改善箇所説明図

<説明追加シール>

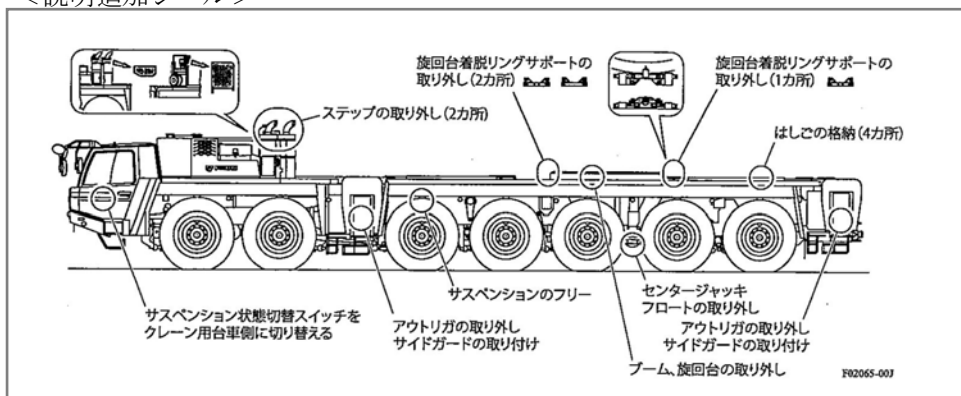
取扱説明書に車両走行時に取り外しが必要な部品を記載していない。

〔 クレーン用台車の取扱説明書において、走行時における作業装置の取り外しに関する記載内容が不適切なため、取扱説明書の記載された状態で走行すると、保安基準第55条の規定に基づく基準緩和認定を受けた車両総重量を超えてしまう。 〕

全車両、取扱説明書に説明追加のシールを貼り付ける。
